PROTOKÓŁ NR GKG.GZ.4091.4024.2017 - odpis

Przedmiot uzgodnienia : Sieć kanalizacji sanitarnej grawitacyjna i tłoczna, 314 przyłączy kanalizacji sanitarnej, 5 przyłączy elektroenergetycznych zalicznikowych, sieć kanalizacji deszczowej z przykanalikami i wpustami, przebudowa sieci oświetlenia i 8 słupów oświetlenia oraz sieci energetycznej nn 0,4kV i SN 15kV

wnioskodawca: Gmina Suchy Las
Ul. Szkolna 13, 62-002 Suchy Las

Zespół Koordynacji Usytuowania
Projektowanych Sieci Uzbrojenia Terenów
POWIATU POZNAŃSKIEGO
ZAŁĄCZNIK DO PROTOKOŁU
Nr 4024.2017
do rys. 9

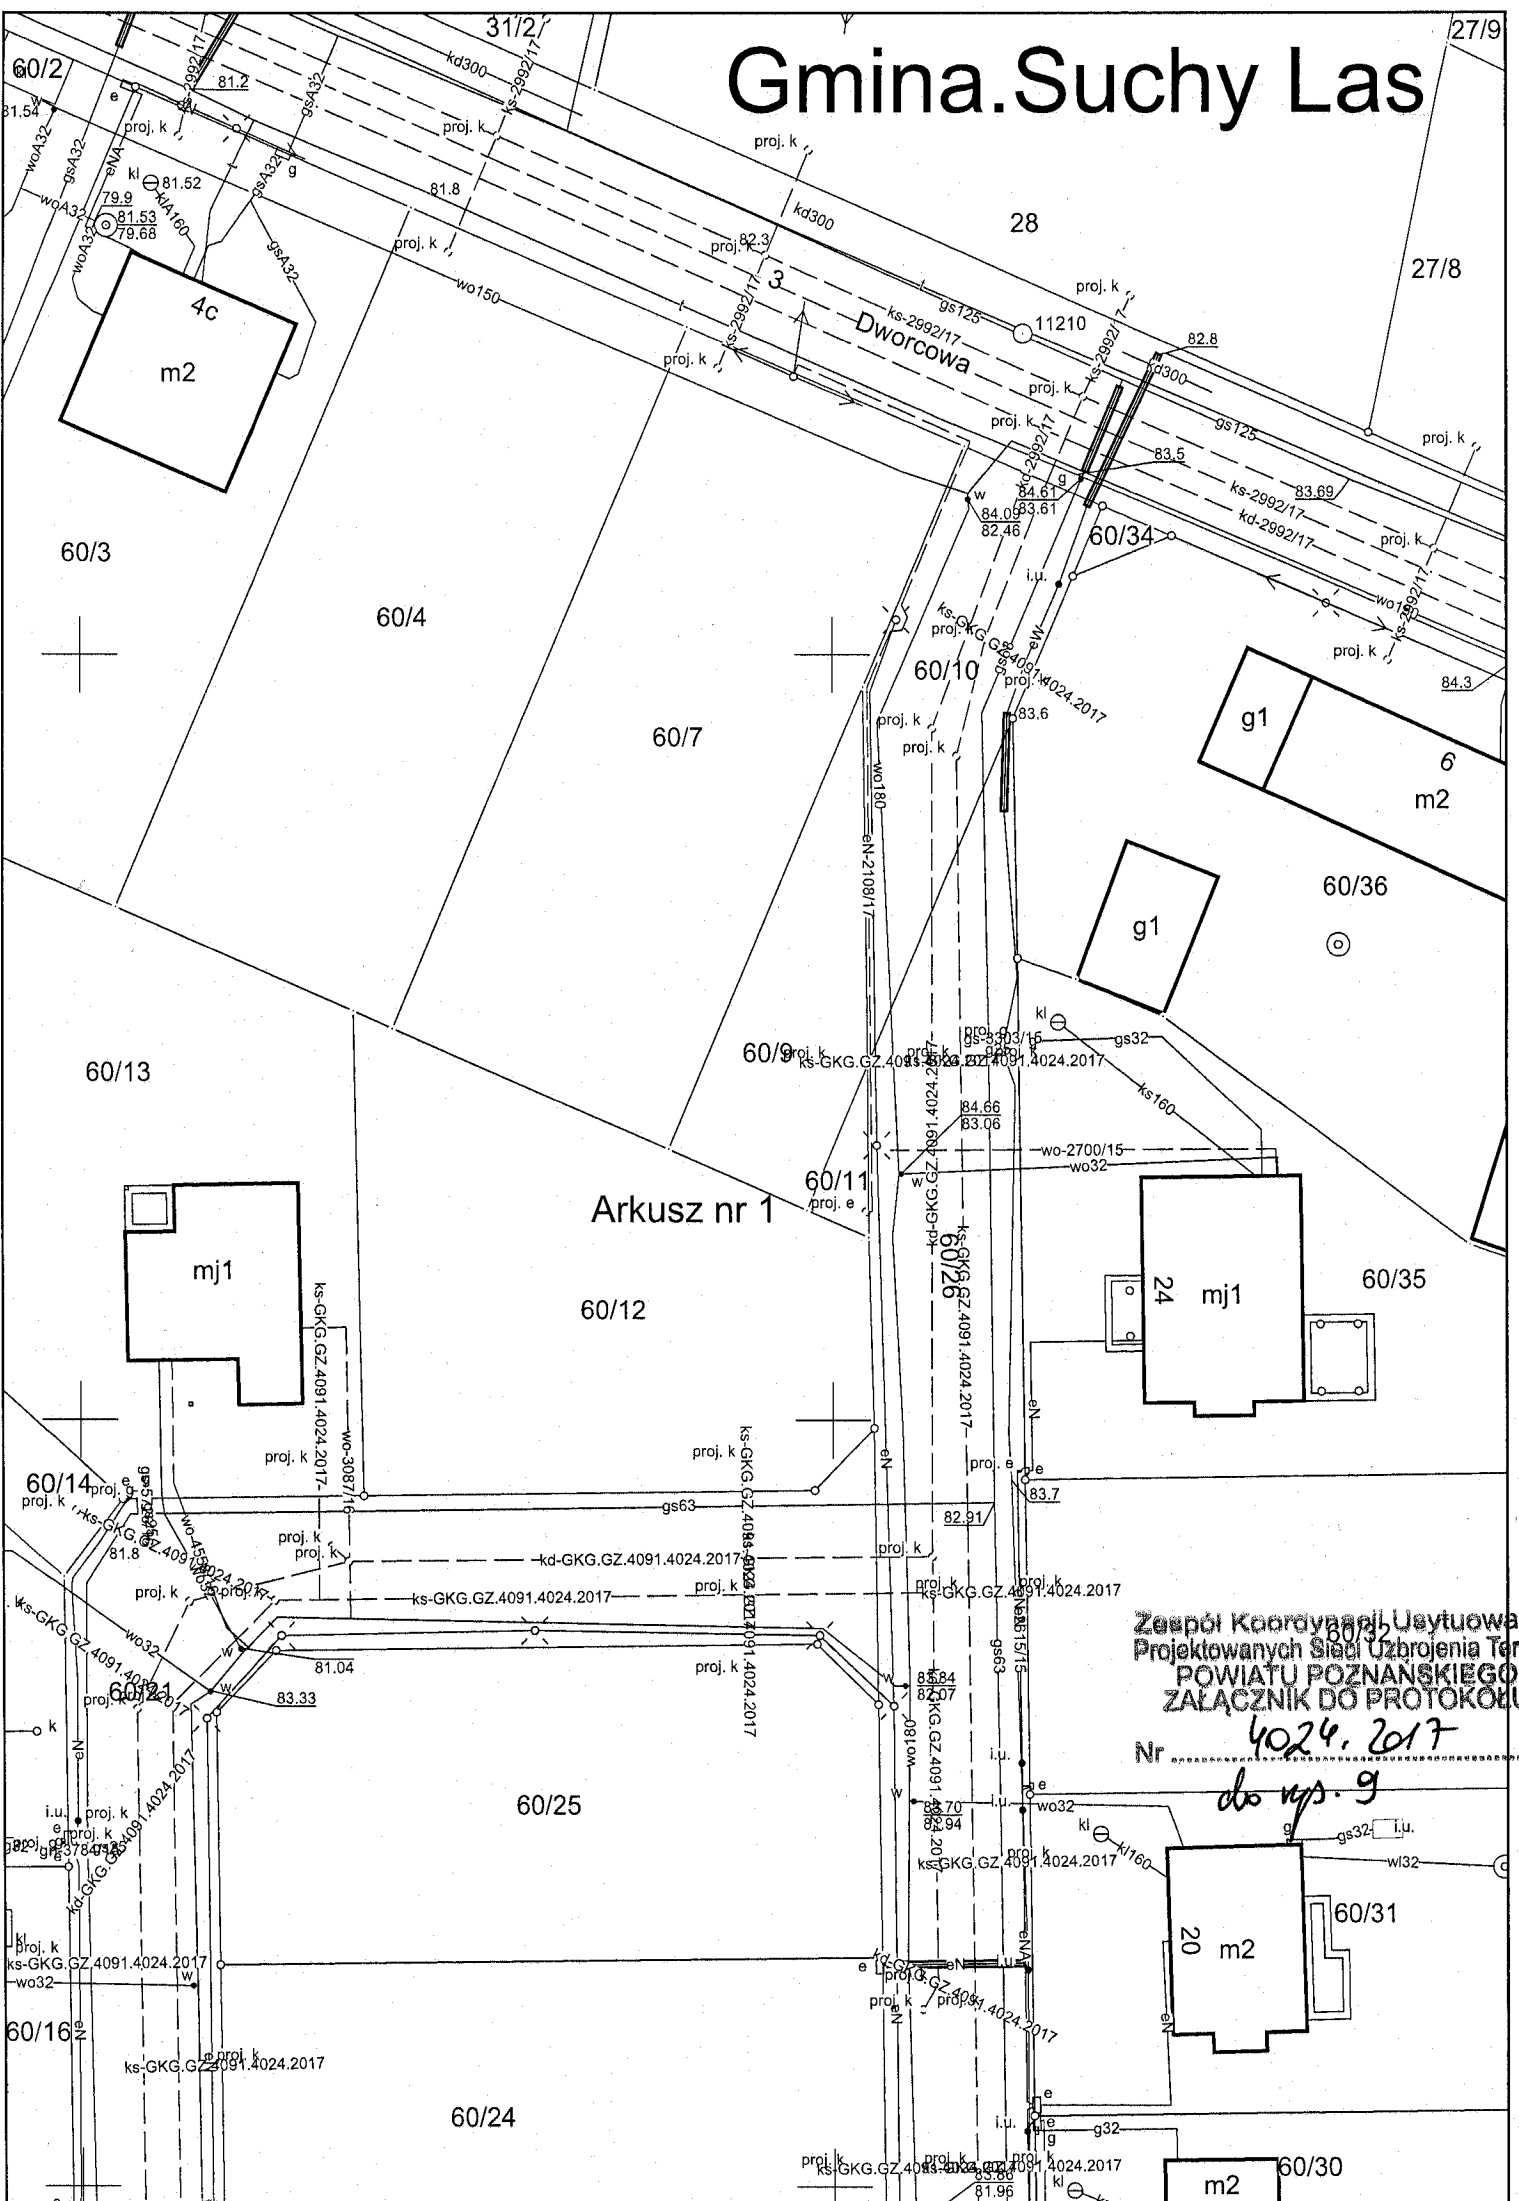
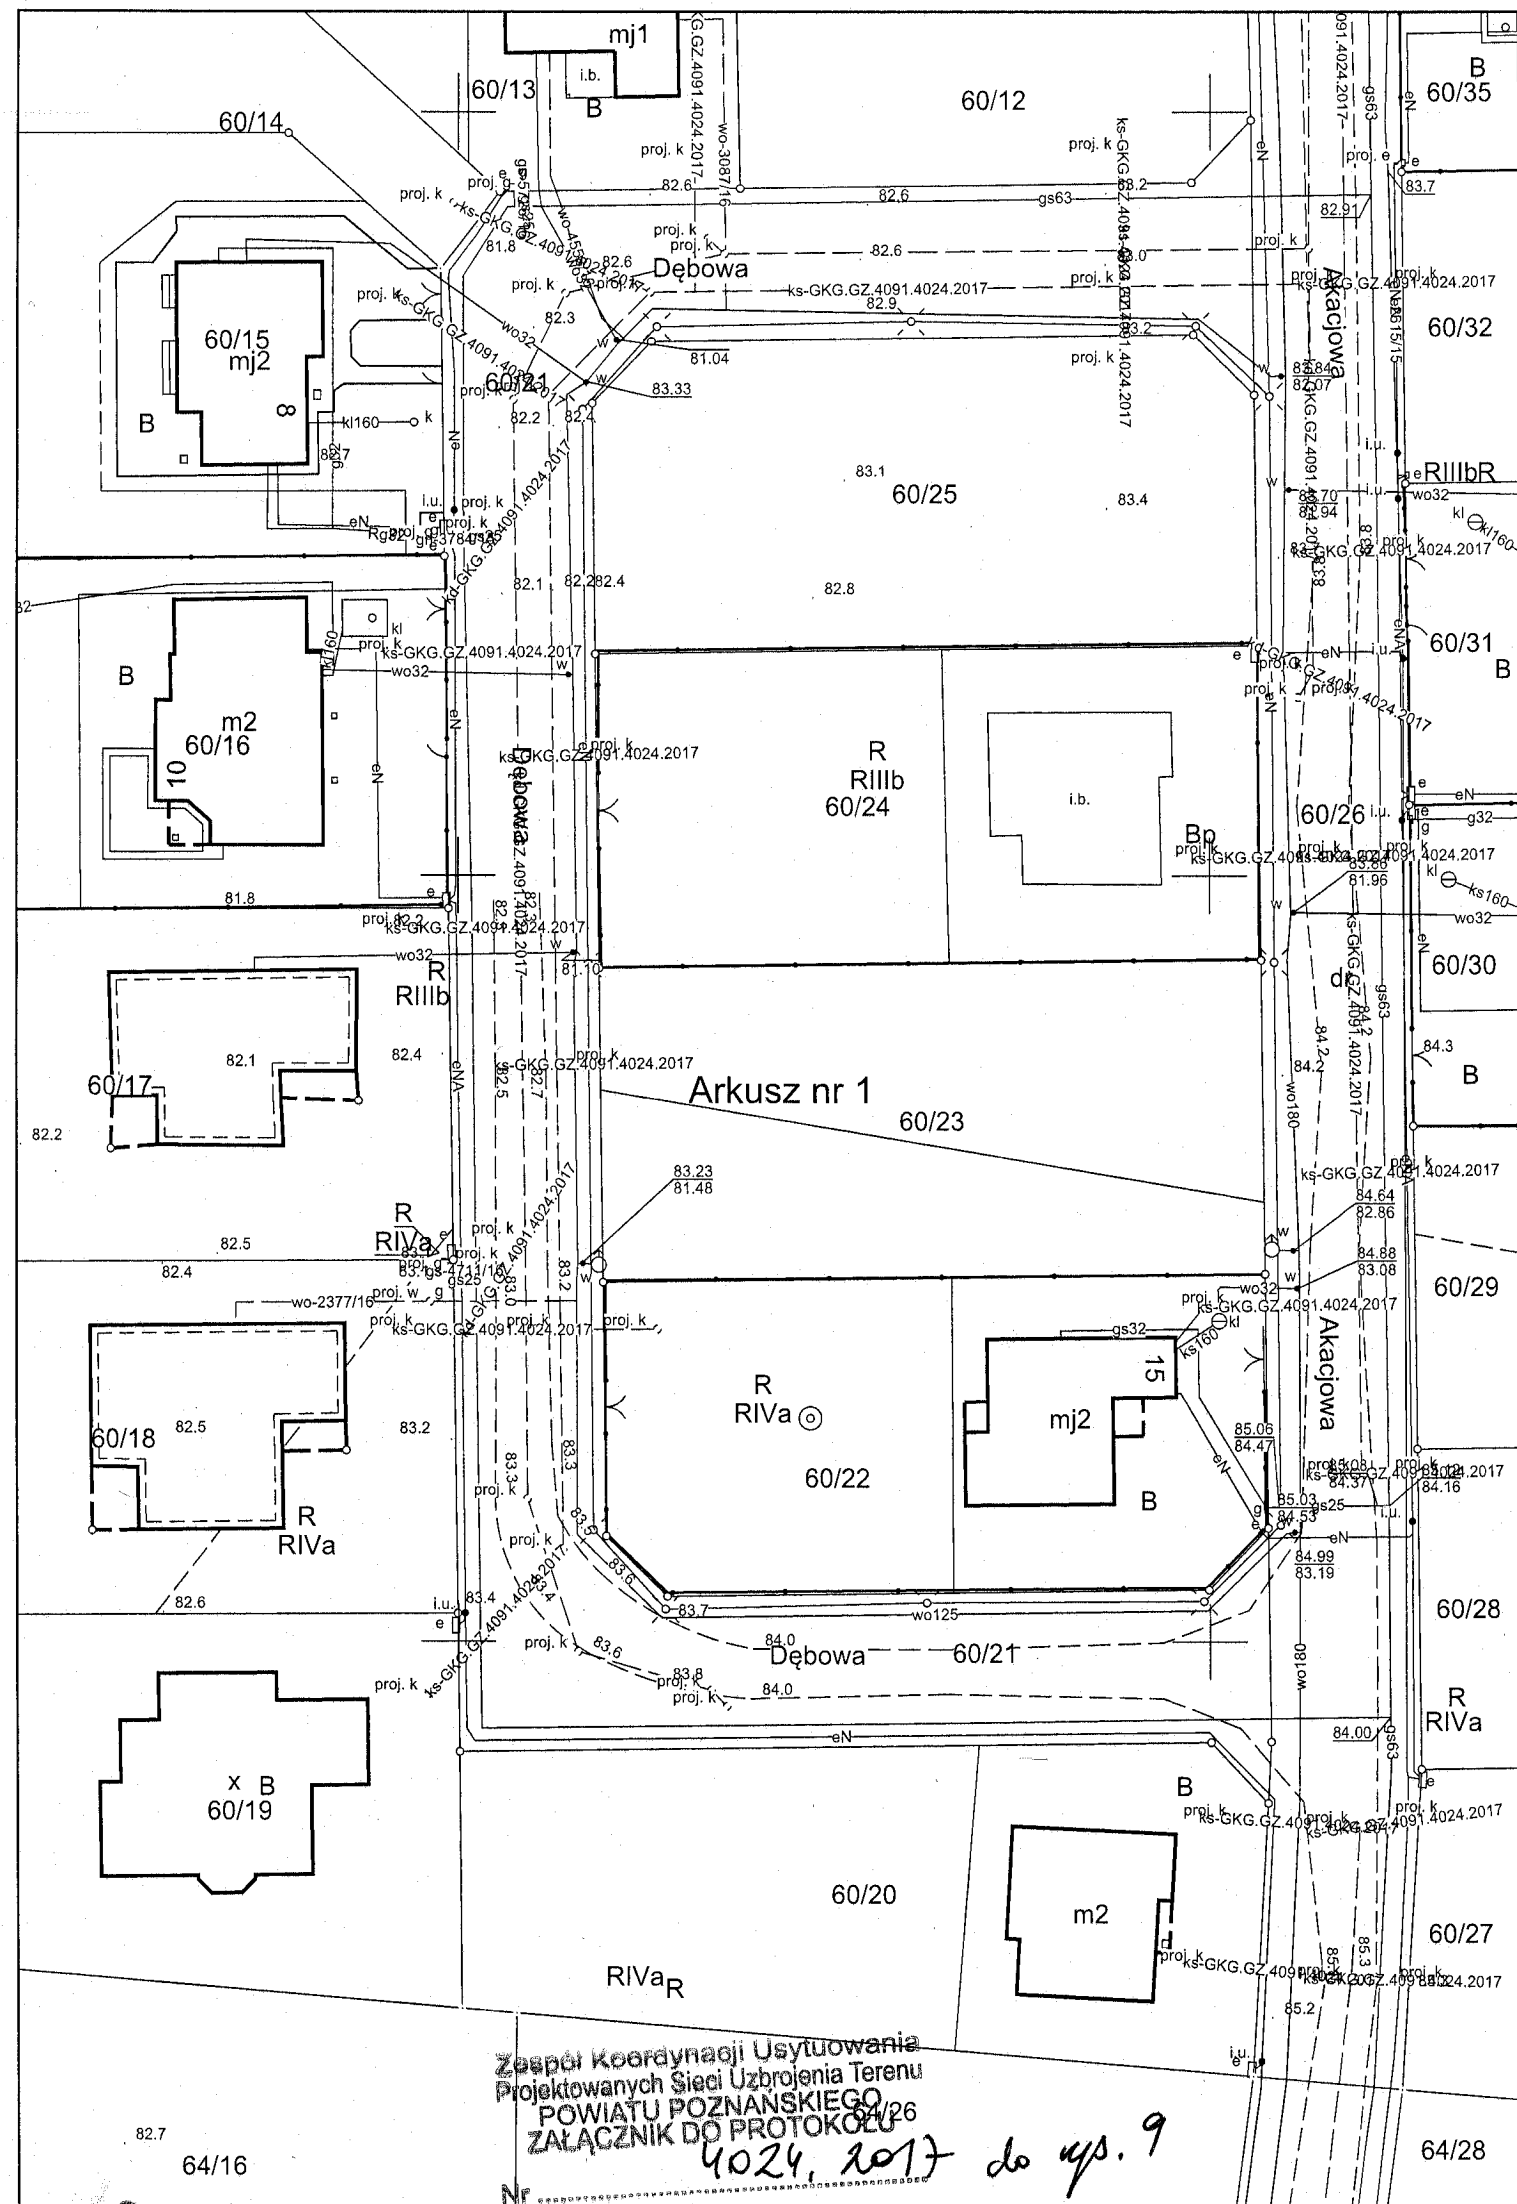
Rys. 9- dołączono 2 mapy A4 z projektowanym przyłączem wodociągowym n.k. 2377.2016 oraz z projektowaną siecią energetyczną n.k. 2108.2017 i z istniejącym przyłączem wodociągowym do działki 60/17.
